PARERE SUL RIASSETTO VIABILISTICO DI PIAZZA BALDISSERA

11 Maggio 2024

La Consulta della Mobilità Ciclistica e Moderazione del Traffico – *organo ufficiale del Consiglio Comunale della Città di Torino* – esprime il suo parere sul progetto di riassetto viabilistico di piazza Baldissera, condiviso dal RUP Ing. Strozzi in data 17 aprile 2024.

1. PREVEDERE CORSIE PROTETTE PER IL TPL / MEZZI DI SOCCORSO

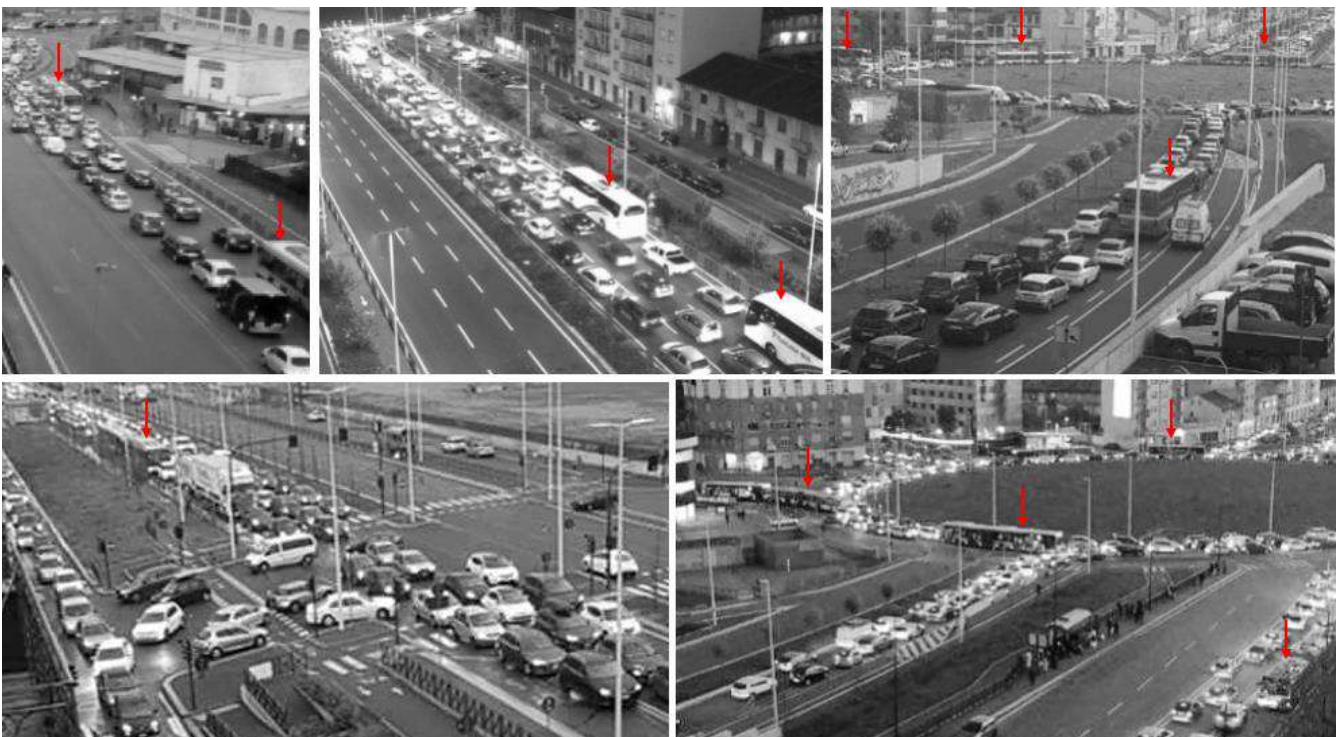
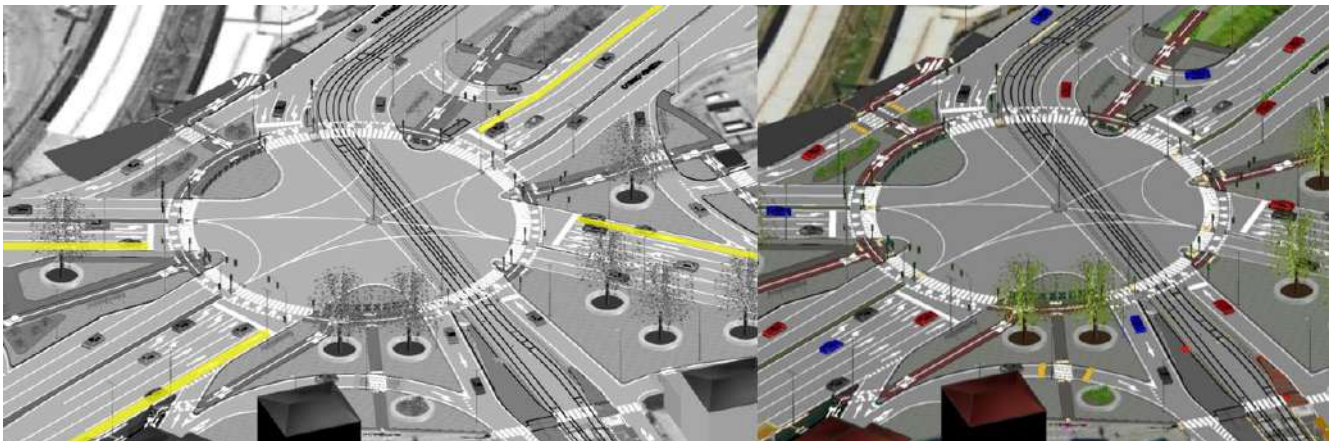
Da progetto, per il TPL su gomma non vi è alcuna corsia protetta per accedere all'incrocio.

► L'invito della Consulta Mobilità è quindi di **prevedere delle corsie dedicate al TPL / ambulanze / VVFF, sorvegliate da telecamere e protette da cordoli** (nell'immagine sotto, in giallo), per prevenire l'occupazione indebita da parte di persone in auto. Gli autobus in arrivo all'incrocio devono "sfrecciare" di fianco alle auto in coda, aumentando la velocità commerciale e al contempo l'attrattività del TPL come mezzo di trasporto. Non è più accettabile vedere il mezzo pubblico bloccato in coda dalle auto private (ove senza corsie dedicate, o nelle corsie "promiscue").

2. AUMENTARE LA DIMENSIONE MINIMA DELLE CICLABILI

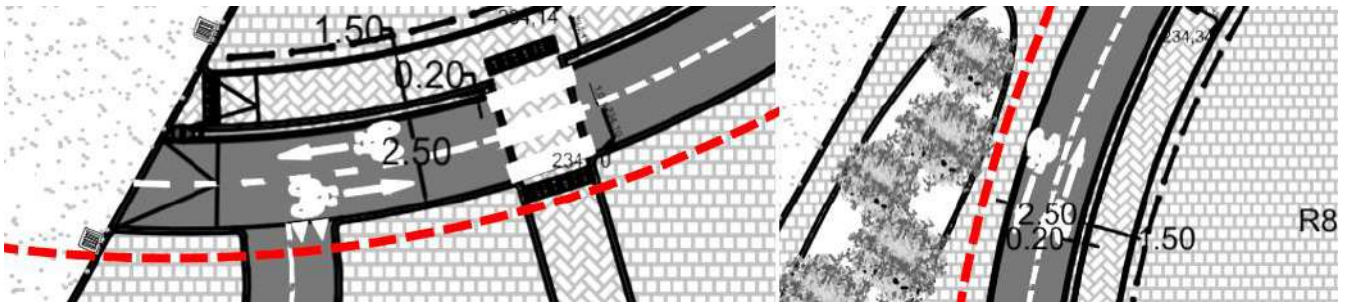
Sulle tavole di progetto, la Consulta nota una larghezza massima della ciclabile bidirezionale di **2.5m**, ossia pari al minimo di legge, per tutto il percorso ad anello e delle direttrici radiali che vi convergono. Larghezza teorica, a cui va sottratto lo spazio di sicurezza (15-20cm) per non toccare lo spigolo esterno con il pedale, solitamente da entrambi i lati. Portando quindi a 2,0m la larghezza utile, dove si incrociano due flussi ciclabili a doppio senso.

Risulta quindi necessario dedicare uno **spazio maggiore**, dato il sempre più frequente uso di **cargo-bike**, oltre ad agevolare un eventuale **sorpasso** e garantire un miglior **comfort** di pedalata.

➤ L'invito della Consulta Mobilità è quindi di **allargare la sezione della ciclabile bidirezionale a 3.0m**, avendo in questo caso molto spazio a disposizione. Pochi decimetri che cambiano però radicalmente la **piacevolezza** di pedalare senza troppi ostacoli e con maggiore libertà.

3. EVITARE ANGOLI A 90° E SPIGOLI VIVI SULLE SVOLTE CICLABILI

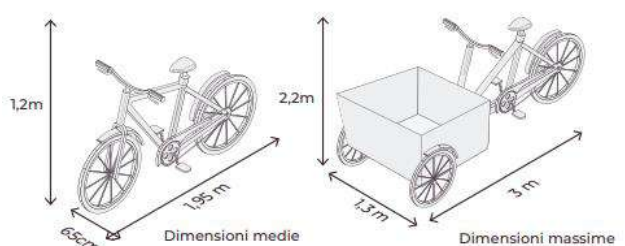
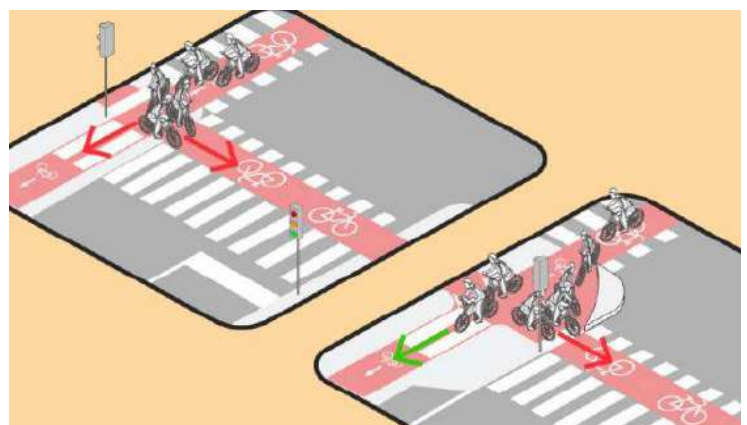
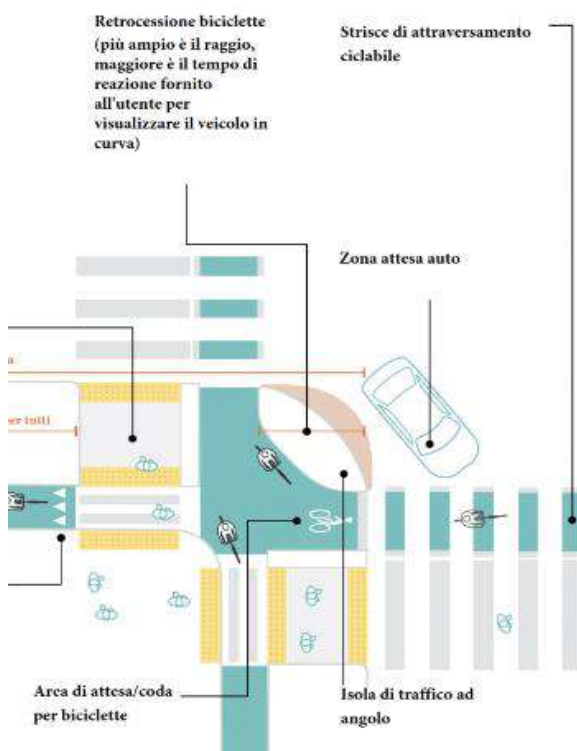
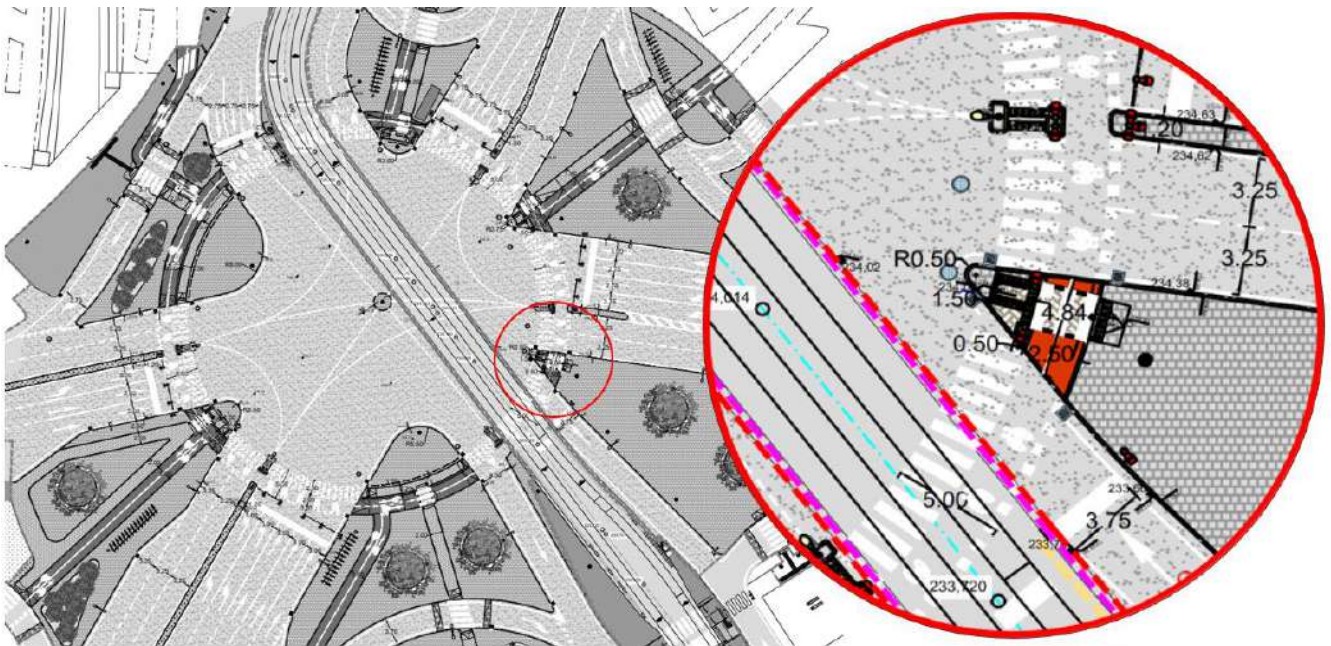
La Consulta nota, in corrispondenza delle intersezioni ciclabili, la presenza di **spigoli vivi a 90°**, che potrebbe creare situazioni di **pericolo** e scarsa **sicurezza**. Risulta quindi necessario dedicare uno spazio maggiore, alla luce del sempre più frequente uso di cargo-bike con ingombri più grandi e una maggiore difficoltà di curvatura, oltre a garantire un miglior **comfort** di pedalata.

► L'invito della Consulta Mobilità è quindi di evitare spigoli vivi e di **modificare l'angolo di curvatura delle intersezioni ciclabili rendendolo più sinuoso e morbido**, avendo in questo caso molto spazio a disposizione. Una accortezza di dettaglio che cambia radicalmente la piacevolezza di pedalare senza troppi ostacoli e con maggiore libertà, migliorando l'esperienza di viaggio.

5. PAVIMENTAZIONE ROSSA SUGLI ATTRAVERSAMENTI CICLABILI

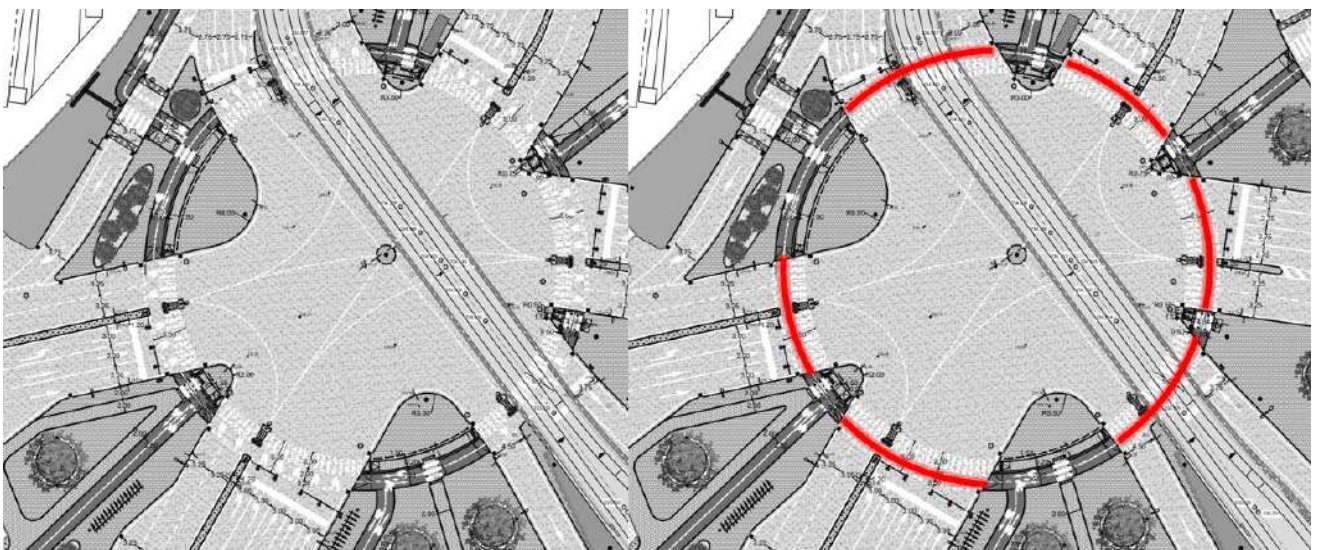
La Consulta denota, in corrispondenza delle intersezioni ciclabili, una **segnaletica orizzontale insufficiente** a tutelare il più debole, agendo sul più forte. Come ben evidenziano le Linee Guida progettuali della Regione Piemonte, “l’incontro tra due mezzi molto differenti tra loro per massa e velocità rappresenta un potenziale rischio a discapito dell’utente più vulnerabile. Quando un percorso ciclabile incontra o attraversa spazi dove si muovono mezzi con massa e velocità maggiori è opportuno prevedere misure strutturali di limitazione delle velocità veicolari e adeguata segnaletica di avviso”.

► L’invito della Consulta Mobilità è quindi di **migliorare la riconoscibilità degli attraversamenti ciclabili, con una colorazione rossa del fondo**, in pasta o con materiali antiskid, non sdruciolevoli e duraturi nel tempo. Già previsto l’inserimento del pittogramma velocipede trasversalmente all’attraversamento ciclabile, rivolto in direzione del senso di marcia del flusso che tange all’attraversamento.

6. NUOVA CICLABILE SUL CONTROVIALE SUD DI C. VIGEVANO

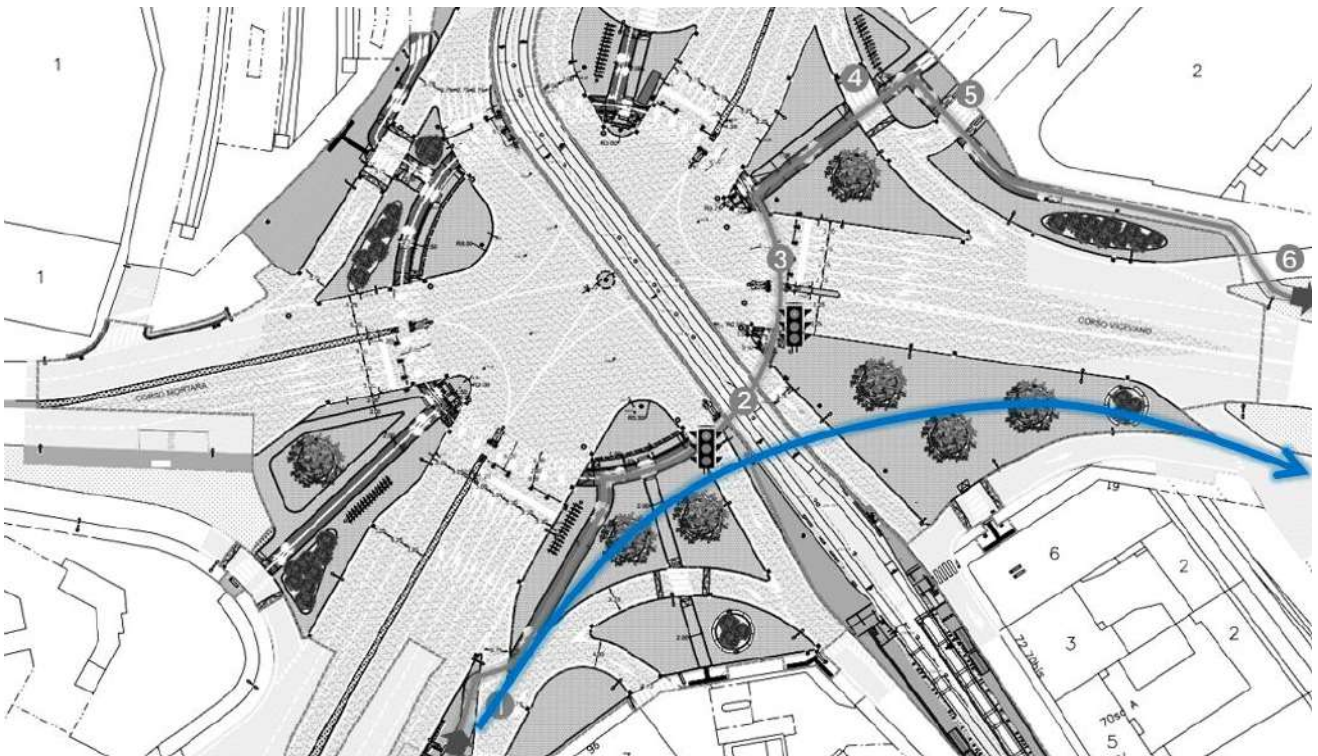
Come descritto nella premessa, la Consulta sottolinea una grande difficoltà nella semplice svolta a destra per chi arriva da corso Prince Oddone e vorrebbe svoltare a destra in corso Vigevano: numerosi semafori e un percorso frammentato non seguono la linea di desiderio ideale. Una semplice “svolta a destra” richiede infatti 6 intersezioni, di cui 2 semaforizzate.

► L’invito della Consulta Mobilità è quindi di **progettare una nuova pista ciclabile bidirezionale in sede protetta sul controviale sud di corso Vigevano**, almeno fino all’incrocio con corso Vercelli, trasformando se necessario i parcheggi in linea per recuperare dello spazio per il transito veicolare.

7. ARCHETTI DA RIPOSIZIONARE DAVANTI A POLI ATTRATTORI

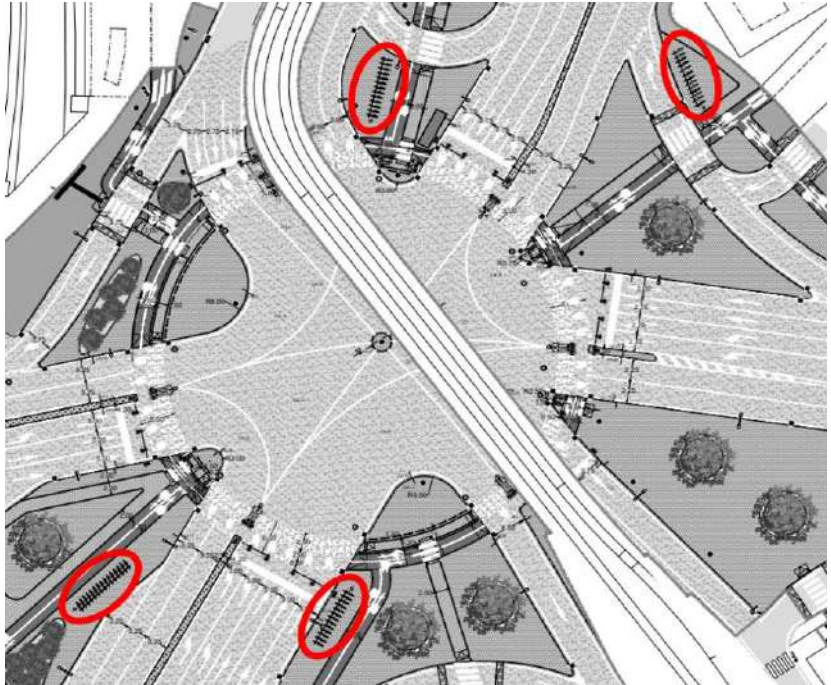
La Consulta denota un sovrannumero di archetti portabici nelle porzioni interne del nuovo incrocio. Il rischio è che siano scarsamente utilizzati, piazzati in mezzo “al nulla”, lontano da poli attrattori.

➤ L’invito della Consulta Mobilità è quindi di **spostare gli archetti previsti all’interno dell’incrocio in zone dove possano essere davvero più utili** (es: di fronte alle abitazioni, luoghi commerciali, fermate TPL, scuole).

8. INSERIRE DEI BOSCHI URBANI CONTRO LE ISOLE DI CALORE

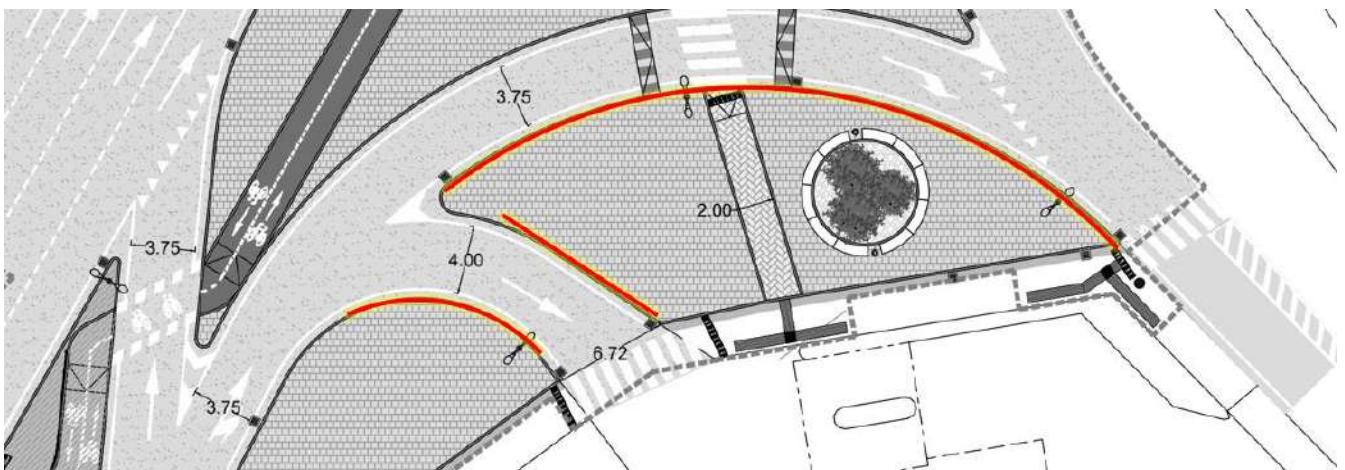
Sebbene la pavimentazione delle piazzette sia progettata ad elevata permeabilità, la Consulta evidenzia che - per quanto doverose in altri contesti - si teme che le aree pedonali non verranno usate come luogo di passeggio, in quanto è davvero poco realistico fermarsi e sedersi su panchine in mezzo a uno svincolo (auto)stradale. Si teme quindi una scarsa vivibilità di queste piazzette pedonali, come cattedrali nel deserto.

➤ L’invito della Consulta Mobilità è quindi di **trasformare le aree pedonali verso l’interno dell’incrocio in piccoli boschi e/o foreste urbane**, con alberi a medio/alto fusto alternati ad arbusti e fiori, eliminando la pavimentazione e rendendo l’intera superficie verde e totalmente permeabile, al fine di limitare la grande isola di calore che verrà a crearsi nell’incrocio più trafficato della Torino futura. Abbiamo chiesto l’aiuto dell’intelligenza artificiale per effettuare delle simulazioni.
